V Říčanech dne 23.05.2023
Reg. č.: VZ-557/22
Vyřizuje: Bc. Josef Tesař

Vysvětlení zadávací dokumentace č. 19-22 k veřejné zakázce „II/116 Nová Ves pod Pleší, II/116 Malá Hraštice - Nový Knín, III/11628 Voznice“

PD SO 103 (propustek 1,794 km), stavba Nová Ves obsahuje níže uvedený detail.

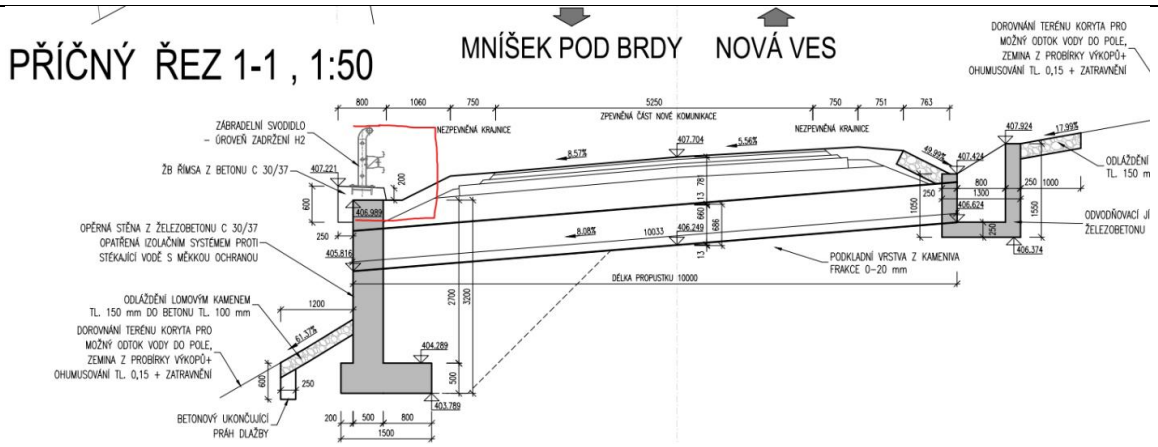
Z výše uvedeného je zřejmé, že výška zábradelního svodidla na opěrné stěně je max. 70 cm nad niveletou vozovky. Dle TP 114 je minimální výška zábradelního svodidla H2 (viz obrázek č. 2) 110 cm. Je zcela evidentní, že projektant ve svém návrhu nedodržel elementární zásady TP 114 a navrhl výšku svodidla, kterou nelze akceptovat. Z výše uvedeného nutně vyplývá, že je nezbytné buď změnit výšku nivelety vozovky nebo výšku opěrné stěny tak, aby výška zábradelního svodidla byla v souladu s požadavky TP 114. Žádáme zadavatele o zveřejnění opravené části PD SO 103 a o zveřejnění opraveného soupisu prací tzn. opravu všech položek, které budou změnou PD dotčeny.

Vysvětlení zadávací dokumentace:
	V rámci SO 101 KOMUNIKACE II/116 je v daném úseku počítáno s klasickým silničním svodidlem. Na římse bylo navíc nesprávně osazeno zábradelní svodidlo. Dokumentace byla opravena na svodidlo u komunikace a zábradlí na římse. V soupisu prací SO 101.2 (103) byla zrušena položka zábradelního svodidla (č. 21) a doplněny položky pro montáž a dodávku zábradlí (č. 105, 106). Silniční svodidlo je obsahem soupisu prací SO 101.2 (101) - Komunikace II/116 (úsek 1,375-1,927 km).

Obrázek 2 – Příklad silničního, mostního a zábradelního svodidla, pokud má být v SDP svodidlo úrovně zadržení H3

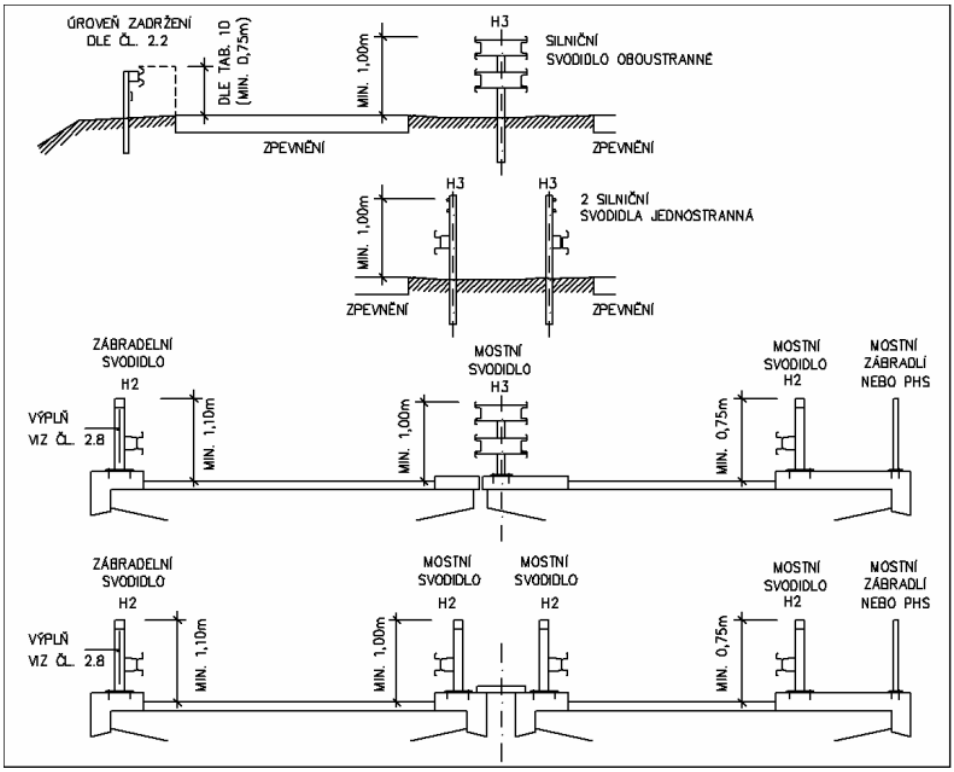
Níže uvádíme minimální výšku zábradelních svodidel dle TP 114 v aktuálním znění

2.13.4 Každý sloupek ocelového svodidla osazovaného na most musí být kotven alespoň dvěma kotevními šrouby.
